# Servisní informace

## Pily kotoučové EPK

**EPK 15**  
**EPK 16**  
**EPK 16 D**

## 1. Změna upevnění statoru v motorové skříni, sjednocení rotorů (06/2001)

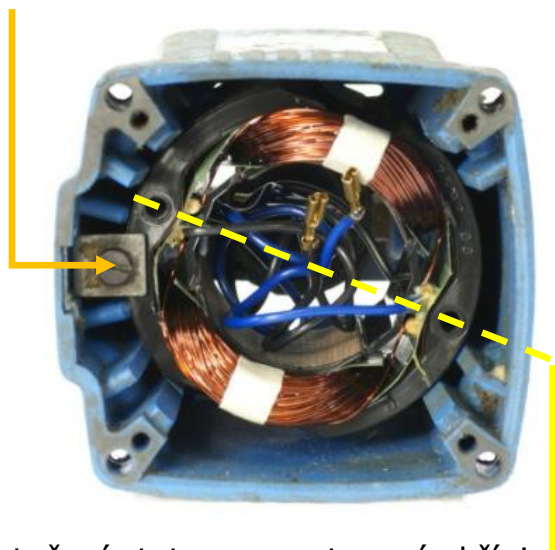
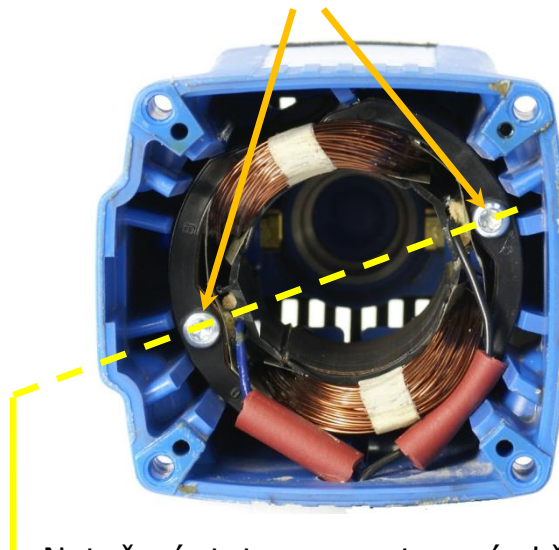
1. Kvůli zajištění souososti rotoru a statoru při uložení v motorové skříni se změnil způsob uchycení statoru v motorové skříni.
2. Rotory 403845 nebudou nadále dodávány
3. Změnilo se vinutí statoru 406530

1. Stator je v motorové skříni místo jedním šroubem 615282 uchycen dvěma šrouby **614776**
2. Nový rotor **622896** je jednotný pro všechny typy kotoučových pil EPK 16.
3. Nová **motorová skříň 622890** má žebra fixující přesnou polohu statoru.
3. Nový rotor a starý stator lze použít při jiném natočení statoru v motorové skříni.

1 šroub **615282**

Natočení statoru v motorové skříni  
**620266**

2 šrouby **614776**

Natočení statoru v motorové skříni  
**622890**

## Poznámka 1:

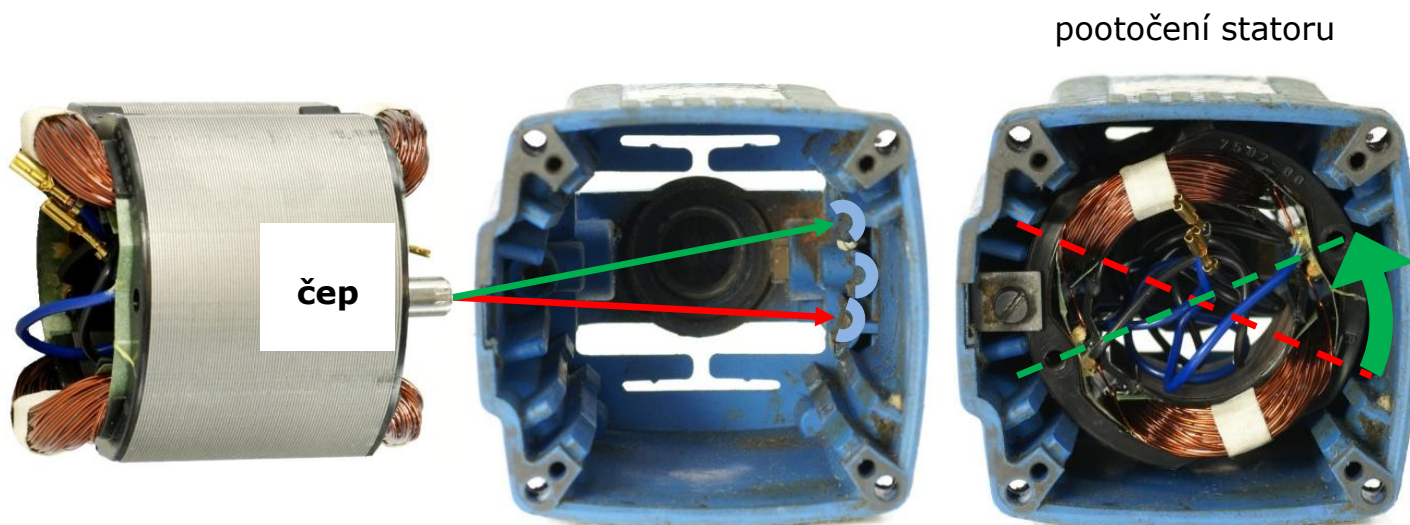
Použití rotoru 622896 se starou motorovou skříní 620266 a původním státorem

Stator potáhnout z motorové skříně a potočit proti směru hodinových ručiček tak, aby se jeho čep z původní polohy (**červeně**) přesunul do nové polohy (**zeleně**). Stator zasunout na doraz do motorové skříně a zajistit jedním šroubem 615282. Při této nové poloze původního statoru lze použít nový rotor 622896

Pokud se při použití rotoru 622896 původní stator nenatočí do nové polohy v motorové skříně, motor se sice rozběhne, ale kartáče budou na komutátoru nadměrně jiskřit.

## 2. Změna pohyblivého krytu kotouče (01/2008)

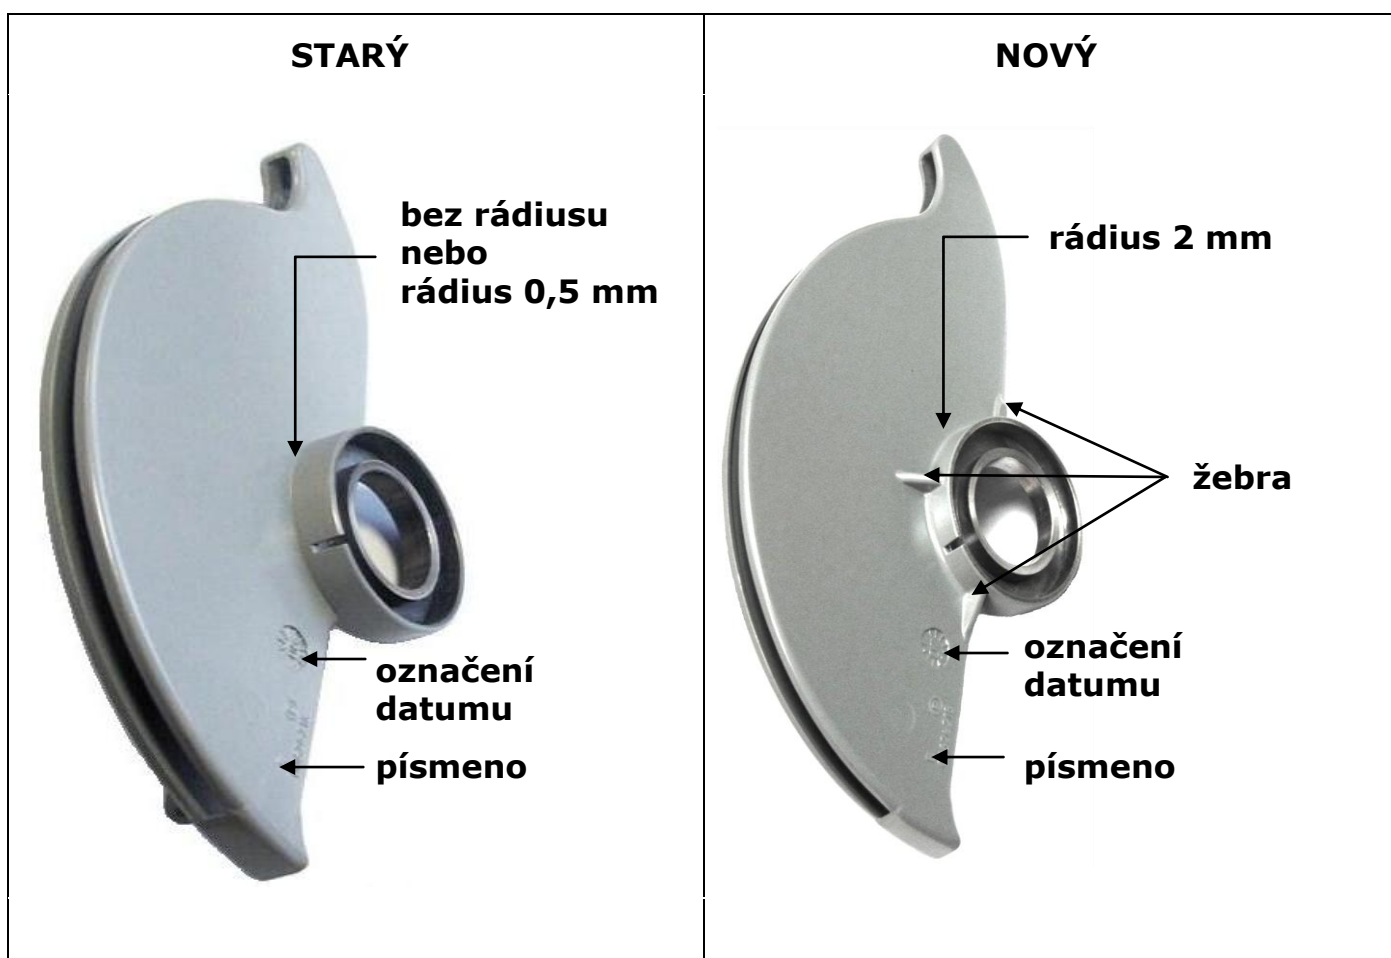
Pohyblivý kryt **66624258** může praskat.

Přechodové místo mezi objímkou a stěnou pohyblivého krytu má vytvořený větší rádius a je vyztuženo třemi žebry

Objednací číslo objednaného krytu **66624258** se nemění.

## Poznámka:

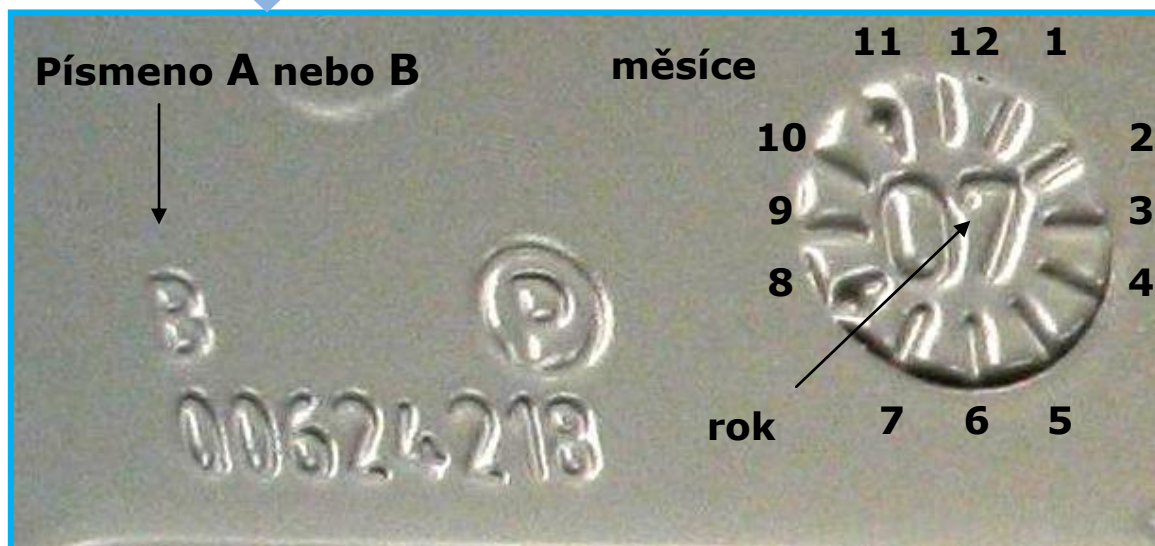
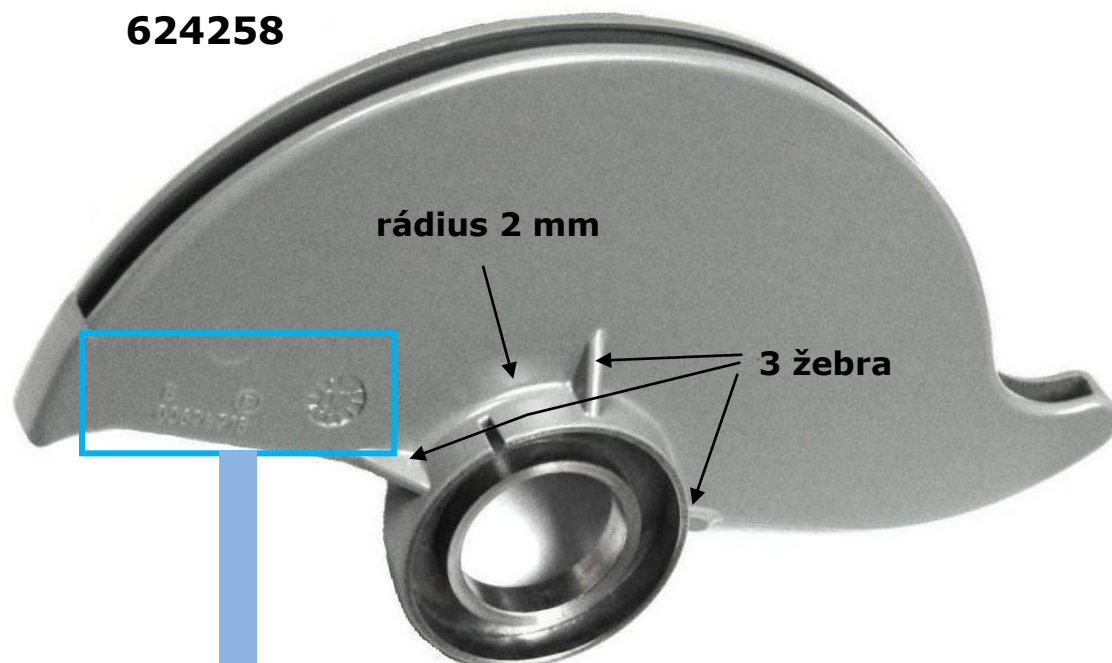
Které pohyblivé kryty je nutné vyměnit?

## 3. Změna vřetena a přírub (06/2008)

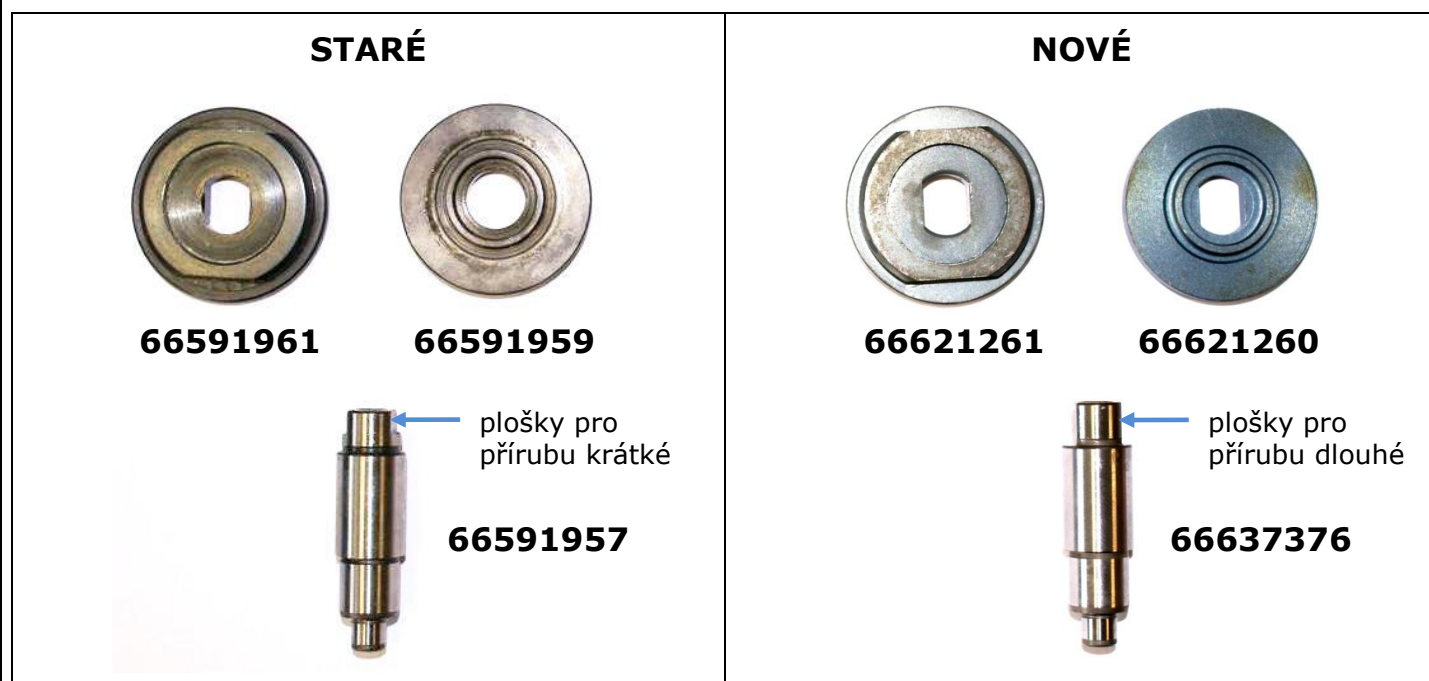
1. Změna technologie výroby přírub
2. Možné prokluzování pilového kotouče mezi přírubami.

1. Příruby nejsou obráběné, ale lisované technologií spékání
2. Unášecí plošky vřetena prodlouženy i pro vrchní přírubu.

## 4. Změna převodu – servisní set (02/2012)

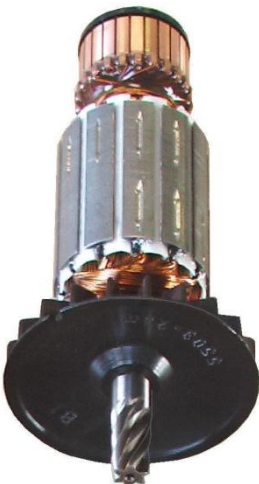
Nízká životnost převodu.

1. Ozubení rotoru a motorového kola změněno.  
Zaveden nový díl **rotor s kolem 764144**.
2. **Samotné nové rotory se nedodávají!**
3. Změněn mazací tuk na **AGIP GR MU EP1**
